Erasmus Gardens – Lot I – EXECUTION

PV REUNION 29

Place, Date, Heure : **CHANTIER, 22/06/2023, de 9h00 à 12h30**

Extrémité de poutre saillante :

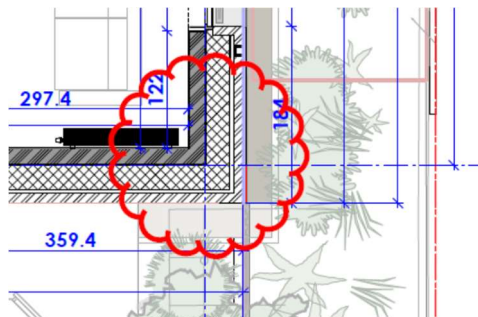
AR fait remarquer que l'extrémité de la poutre P06 au haut du sous-sol -1 est saillante par rapport à l'alignement du voile de façade. Comme on se trouve hors sol, à l'angle du bâtiment, cela veut dire que cet élément sera visible en façade. Il faudra donc trouver le moyen de masquer cette surépaisseur.

AR pense qu'il serait préférable de raboter cette excroissance.

Il faudra notamment complètement emballer cette excroissance dans de l'isolant.

Récolte des eaux de ruissellement au travers des pieux :

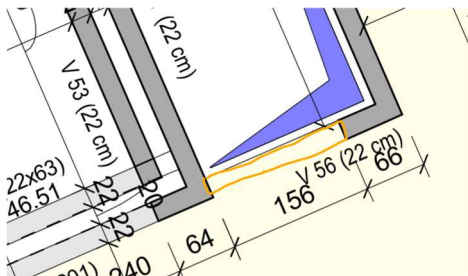
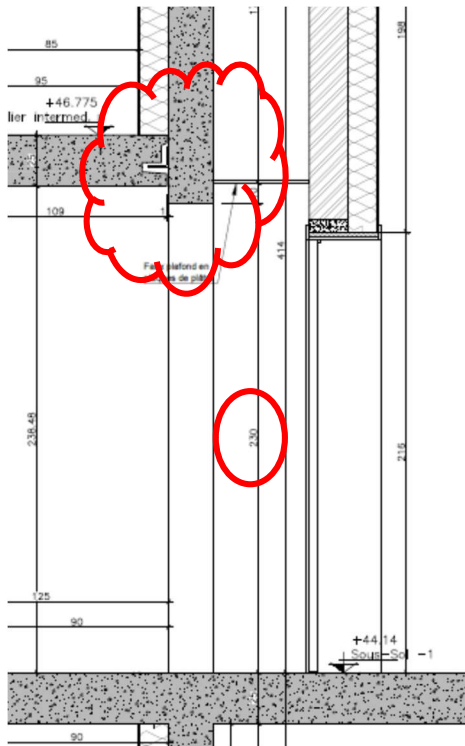
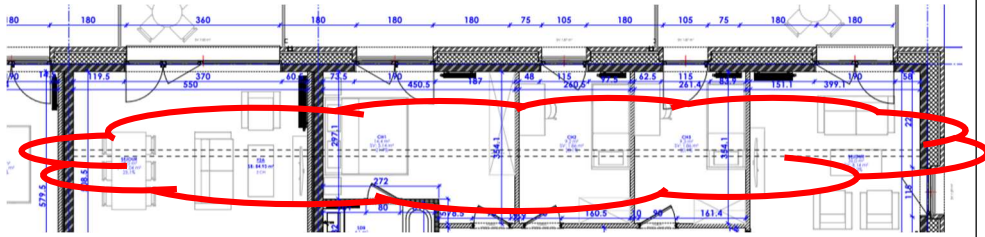
Le type de bordure et l'étanchéification de la rigole sont encore à préciser.
